Mission régionale d'autorité environnementale  
**NORMANDIE**

**Avis**  
**Implantation d'une unité de galvanisation à chaud dans la**  
**zone d'aménagement concerté des Hauts de Glos sur la**  
**commune de Glos (14)**

N° MRAe 2022-4533

Figure 3: Schéma des dispositifs de gestion des eaux rejetées pour le site actuel et la nouvelle unité (source : p. 32 de l'étude d'impact)

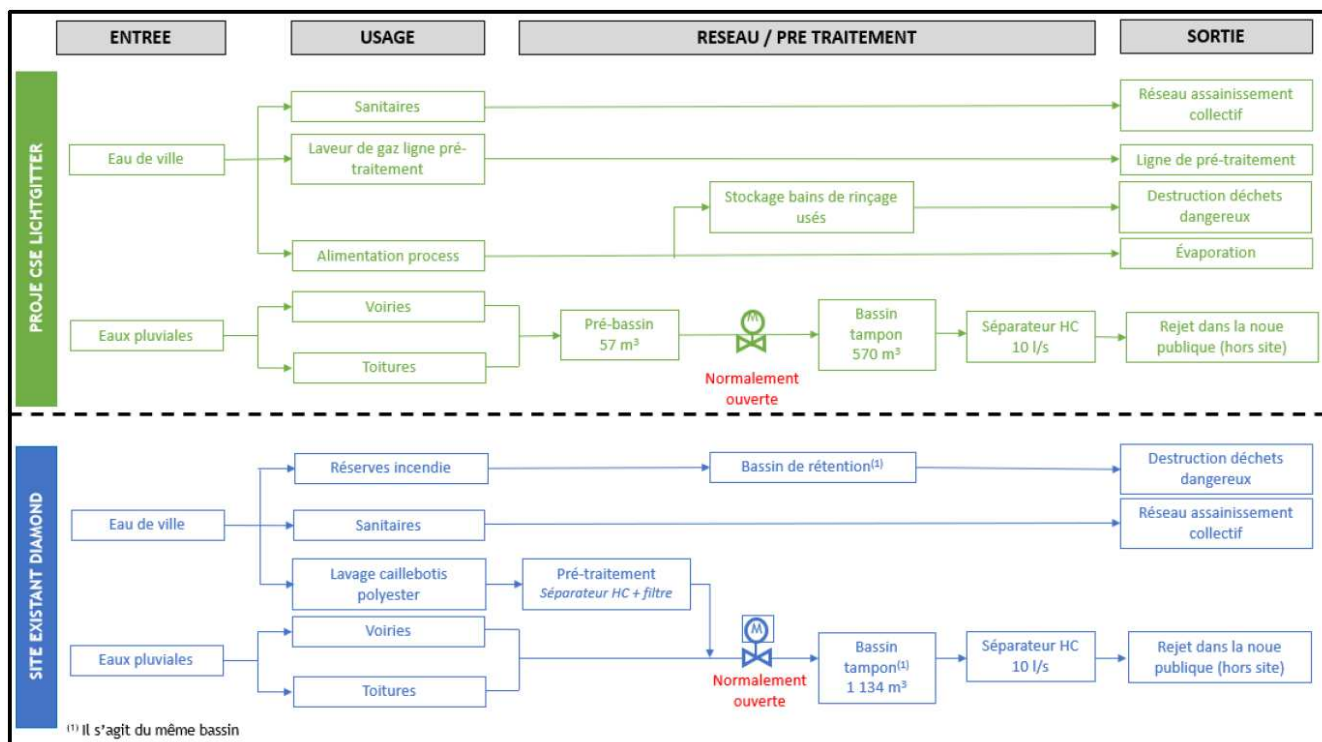
Le dimensionnement des bassins est détaillé en annexe 4 de l'étude d'impact et s'appuie sur les prescriptions associées à la Zac des Hauts de Glos en matière de gestion des eaux pluviales à la parcelle et de protection de la ressource en eau. La période d'occurrence de l'évènement pluvieux dimensionnant choisie pour la Zac est de 20 ans. Le maître d'ouvrage ne justifie pas que cette période d'occurrence permet de limiter suffisamment les risques de pollution des eaux, en particulier compte tenu de l'augmentation de l'intensité des pluies en période hivernale en lien avec le changement climatique ainsi que de l'éventuelle conjonction d'évènements (dysfonctionnement des vannes ou des pompes de relevage, pluies d'occurrence supérieure à 20 ans, orage, incendie, etc.).

***L'autorité environnementale recommande de démontrer que la période d'occurrence retenue pour le dimensionnement des bassins de gestion des eaux pluviales permet de limiter suffisamment les risques de pollution des eaux, en particulier compte-tenu de l'augmentation de l'intensité des pluies en période hivernale en lien avec le changement climatique ainsi que de la conjonction d'évènements pouvant conduire au dysfonctionnement de ce système de gestion des eaux pluviales.***

De plus, le bon fonctionnement de ces dispositifs de traitement des eaux pluviales repose sur la garantie de leur intégrité et leur bon entretien. Le maître d'ouvrage ne précise pas si des contrôles de la vérification de l'étanchéité de ces ouvrages seront réalisés ni quel entretien est prévu pour l'ensemble du système de gestion des eaux pluviales.

***L'autorité environnementale recommande de prévoir des mesures de vérification régulière de l'étanchéité et du bon fonctionnement des différents ouvrages de gestion des eaux pluviales créés et de préciser les modalités de leur entretien. Elle recommande également de prévoir les mesures correctives nécessaires en cas de dysfonctionnement de l'installation.***

Par ailleurs, le dimensionnement du bassin de rétention a été réalisé selon la méthode des pluies (calcul du taux de retour, pour une période de 20 ans) en fonction des données météorologiques de la station de Caen – Carpiquet. Le volume annuel des eaux de ruissellement pluvial a été établi, quant à lui, sur la base des données de la station de Saint-Pierre-en-Auge, plus représentative de la situation météorologique de la commune de Glos (page 30 de l'étude d'impact).

***L'autorité environnementale recommande de justifier le recours aux données météorologiques de la station de Caen-Carpiquet pour le dimensionnement du bassin de rétention.***

Enfin, il n'est pas mentionné si la mise en place d'un dispositif de récupération des eaux de pluie pour couvrir une partie des besoins en eaux de process a été étudiée.
